Reisesuper „Sylva"

Dieses Schaltbild gilt ab Gerät Nr. 5000.

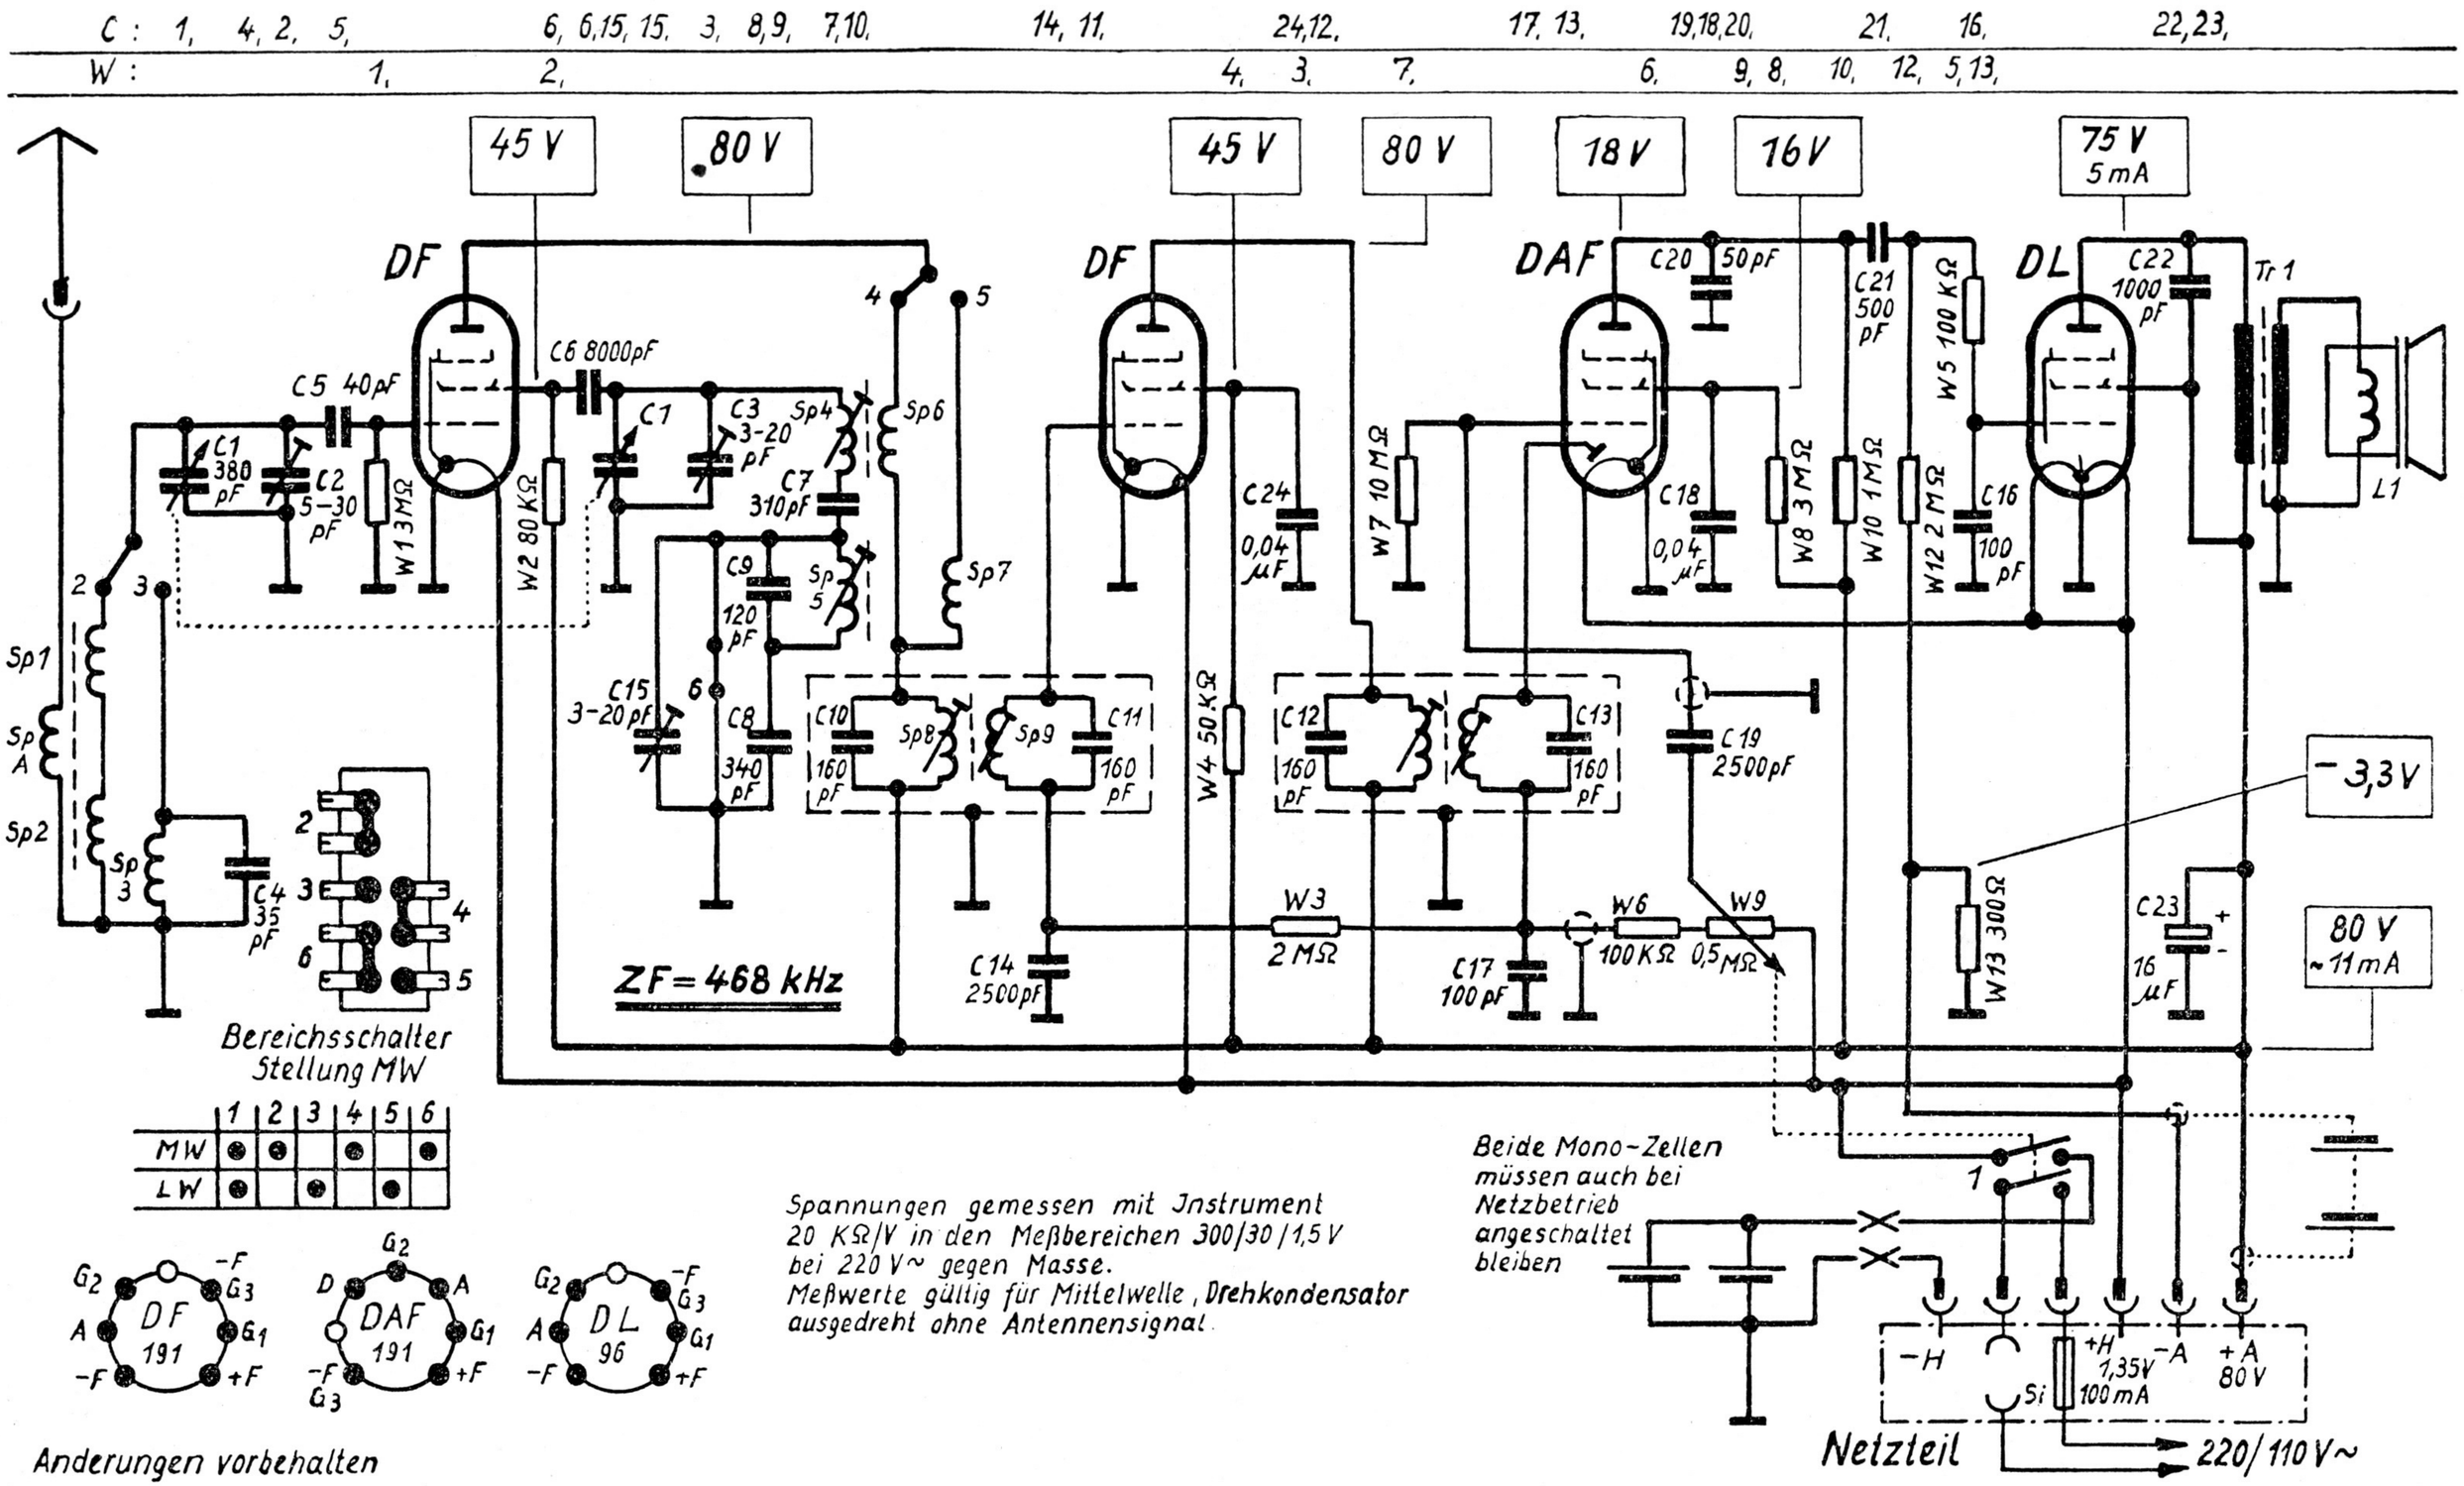
C 7 nicht 310 pF, sondern 340 pF,
C 8 nicht 340 pF, sondern 310 pF.
